PROVOZNI BULLETIN č. 1/VT 16

- 1/ Týká se: všech podv. brzd č.v. 115-6001 použitých na, větroních Orlik.
- 2/ Důvod: Na základě provozního bulletinu č. 1/K 550, vydaného národním podnikem Moravan Otrokovice vydáváme tento bulletin.
Při provozu s případným nadměrným použitím brzdy dochází k dřeni vačky o pracovní plochu bubnu v kole.

Brzda L.v. 115-6001
kohled směrem od kola

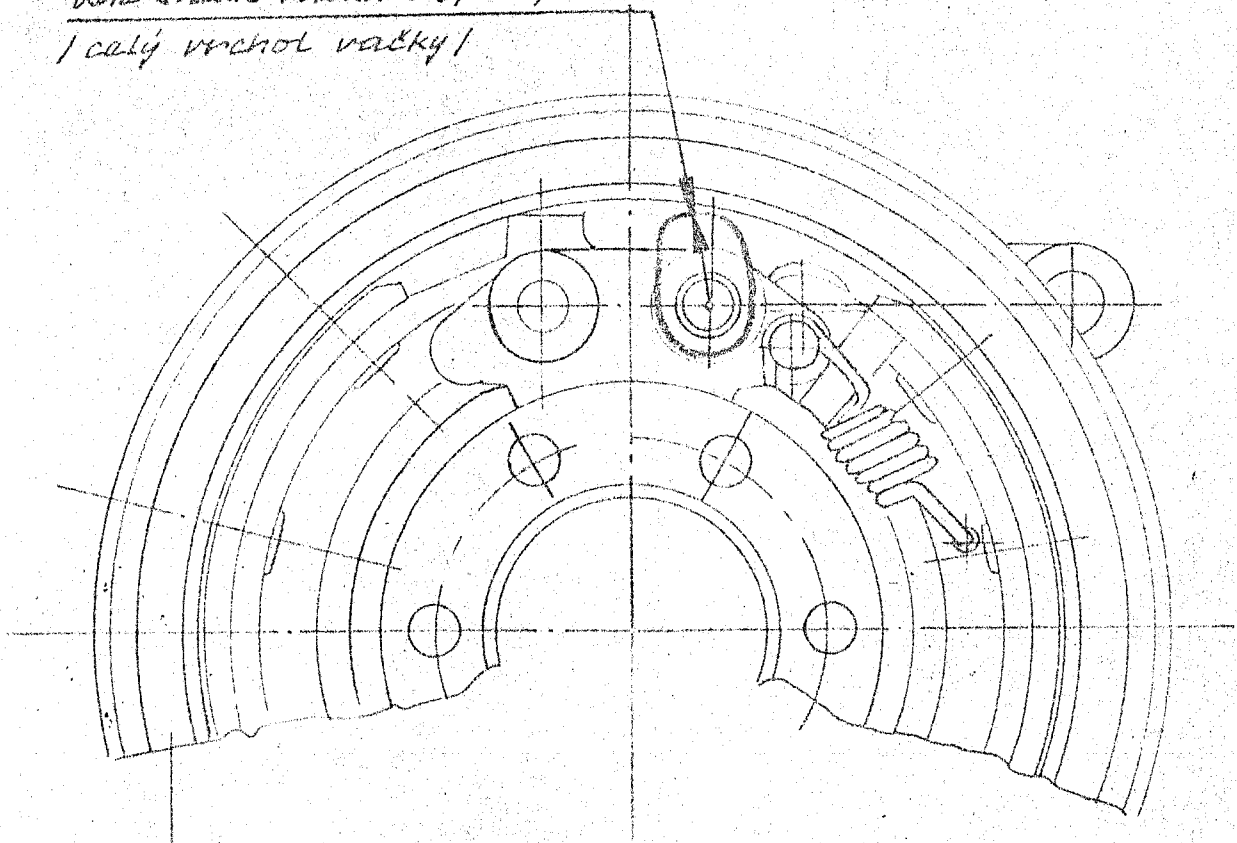
Žada snížit vačku 0,3+0,5 mm
/ celý vrchol vačky /

- 3/ Opatření: snížit výšku vačky o 0,3 + 0,5 mm dle přiloženého náčrtu, který je nedílnou součástí tohoto bulletinu.
- 4/ Opatření provést nejpozději: po obdržení bulletinu.

- 5/ Provede: Uživatel vlastními prostředky.
- 6/ Náklady hradí: práci uživatel.
- 7/ Potřebný materiál dodá: nový materiál není třeba.
- 8/ Postup práce: Po demontáži brzdy z letounu povoluje se provést sbroušení vačky buď v celkové sestavě s brzdou, neb ve volném stavu po demontáži vačky z brzdy. Demontáž vačky provést po uvolnění závlačky na ovládacím hřídeliku vačky a vyjmutí hřídeliku z brzdy. Montáž provést opatrným postupem. Dodatečnou povrchovou ochranu (zinkování) provést jen dle možnosti. Povoluje se povrchovou ochranu provést nátěrem základovou barvou.
